Objet : BRUXELLES. Rue de l'Étuve, 53.

Demande de permis unique portant sur le changement d'utilisation d'un commerce de détail en un horeca (snack) proposant de la vente de gaufres à emporter (régularisation).

Avis conforme de la CRMS

Extraits du dossier

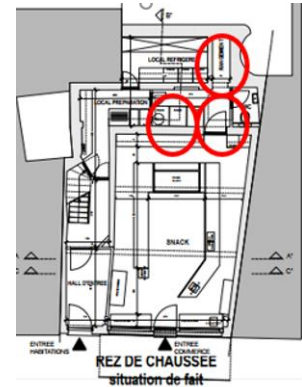
Le demandeur demande la régularisation des actes et travaux réalisés ainsi que du changement d'utilisation de commerce de détail vers Horeca (snack – vente de gaufres). Les points sur lesquels la CRMS est appelée à donner un avis conforme sont le percement d'une baie au rez-de-chaussée de la façade arrière et la condamnation d'une autre, ainsi que le percement d'une baie au rez-de-chaussée de l'arrière maison.

La CRMS n'émet pas d'objection au changement d'utilisation du rez-de-chaussée commercial car il n'a pas d'incidence sur les parties classées, le commerce (la fabrication et vente de gaufres) ne nécessitant pas d'installation technique particulière.

La CRMS n'émet pas d'objection aux aménagements réalisés car ils sont réversibles (cloisons, finitions, équipements).

En conclusion, si la CRMS regrette que les travaux aient été réalisés sans autorisation préalable, elle ne s'oppose pas à leur régularisation dans ce cas-ci car ils ne portent pas atteinte au patrimoine. Elle émet un avis conforme favorable.
